品番	S 31ACR	品名	タンクふた	1 / 3
----	---------	----	-------	-------

衛生陶器補修品互換性情報 No. E0026

件名 タンク整流ジャバラについて

タンクふた底の違い
 ■対象製品のタンクふたには、ふた底に整流スポンジが付いているものと、付いていないものがあります。 2013年6月頃から順次整流ジャバラ式に切り替えられています。
 (新旧でカバー形状は異なりますが、整流ジャバラのみの取り替えは可能です)

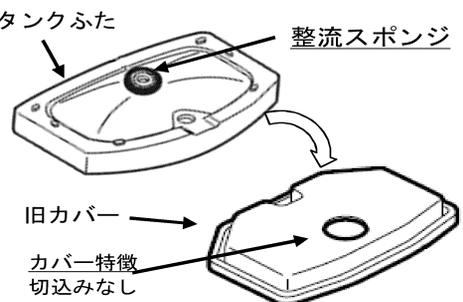
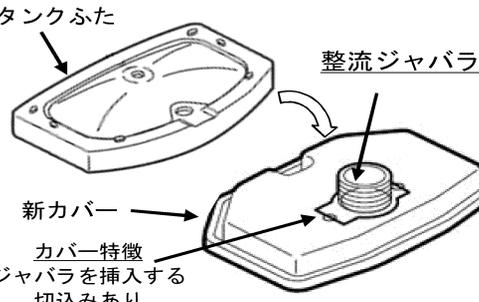
■旧型タンク (2013年6月頃以前)
 タンクふた底に整流スポンジが付いていました。

タンクふた
 整流スポンジ
 旧カバー
 カバー特徴
 切込みなし

■新型タンク (2013年6月頃以降)
 内部樹脂タンクカバーに整流ジャバラが付く仕様に変更しました。

タンクふた
 整流ジャバラ
 新カバー
 カバー特徴
 ジャバラを挿入する切込みあり

- 《ポイント》
- 現行製品は整流ジャバラ式に切り替わっていますので、整流スポンジは付いていません。
 - 現在のタンクふた、陶器タンク式、内部樹脂タンク式、内部樹脂カバーのみの補修品には、整流ジャバラが付いていますので、補修の際、タンクふた底に整流スポンジが付いている場合は、はがして整流ジャバラ式に切り替えてください。
 - 整流スポンジを付けたまま整流ジャバラ仕様のカバーを付けると、ふたが浮いてがたつきや漏水の原因となりますので、必ず整流スポンジは、はがしてください。
 - 既に整流ジャバラが付いている製品に対して、補修品を手配すると整流ジャバラがだぶる場合があります。その場合は破棄ください。
